TK-1-499 改1
平成30年5月10日
日本原子力発電株式会社

原子炉建屋基礎盤の耐震評価

原子炉建屋基礎盤の耐震評価(1/4)

■ 解析評価結果(②人工岩盤あり ③人工岩盤なしの比較)

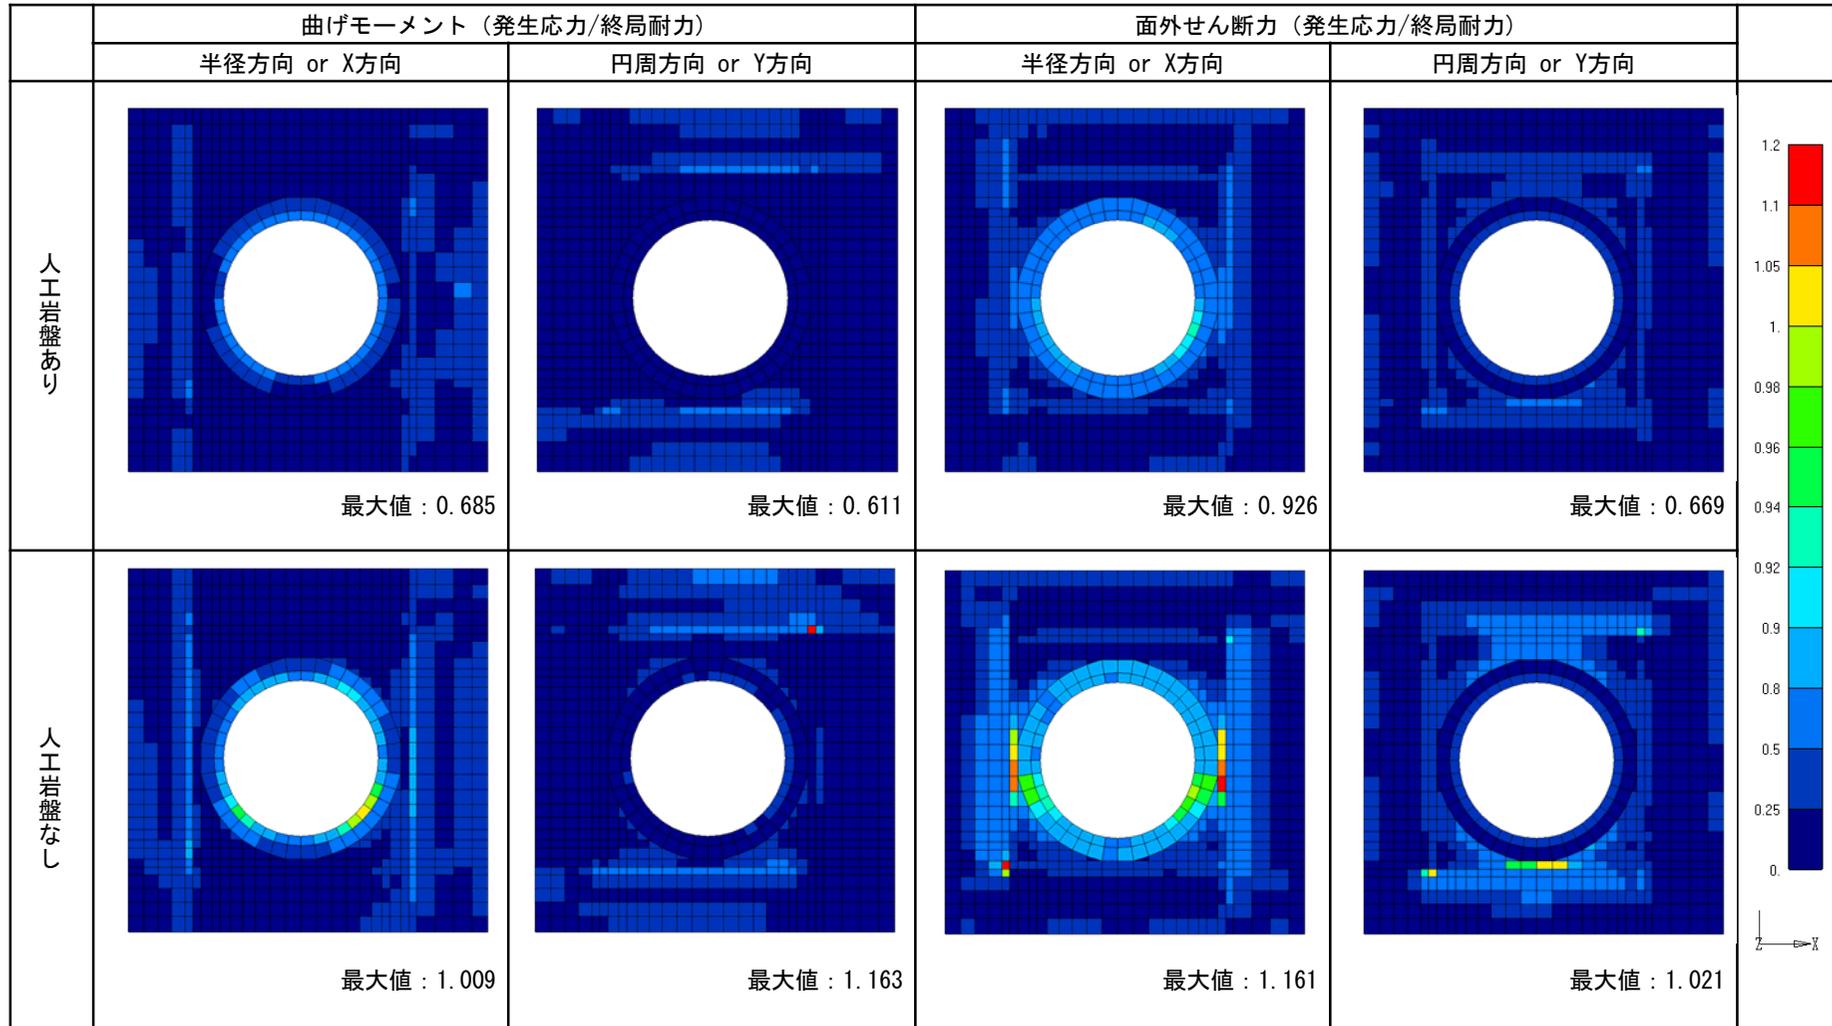
- 人工岩盤なしモデルでの評価結果について示す。
- 局所的な応力集中により、一部の要素で検定値が1を超えているものの、その範囲は限定的であり、周辺要素との応力平均化を用いることにより評価が成立する見通しである。(応力平均化は、RC-N規準を参考として、先行プラントでも適用されている。)

応力平均化前の検定比コンター

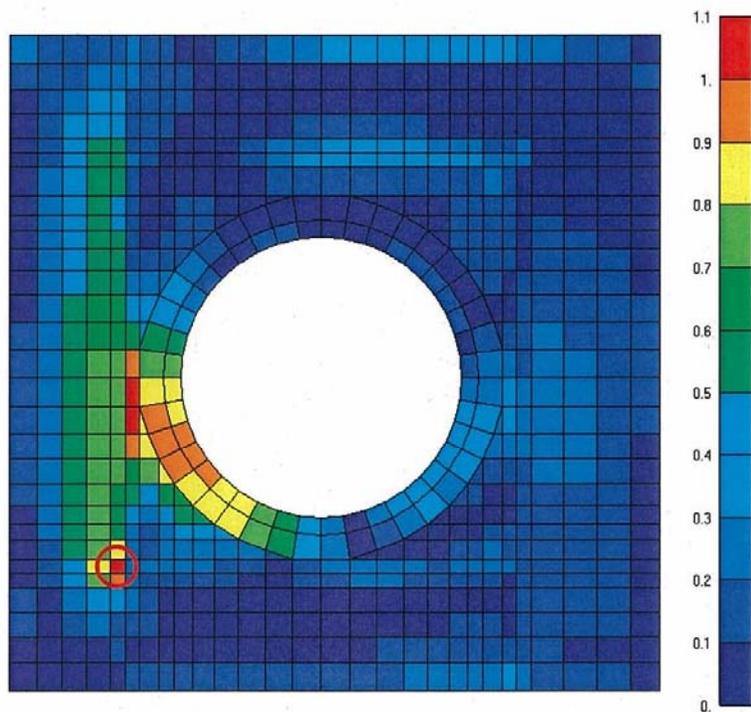
最大値：1.161 (○は最大値発生要素を示す。)

X方向面外せん断力の検定比分布
(0.4N→S + 1.0E→W + 0.4上向き, Ss-31のケース)

- 応力平均化を行うにあたり、応力分布をより詳細に把握できるよう、さらにモデルの詳細化を行い評価結果を取りまとめる。(6月末予定)
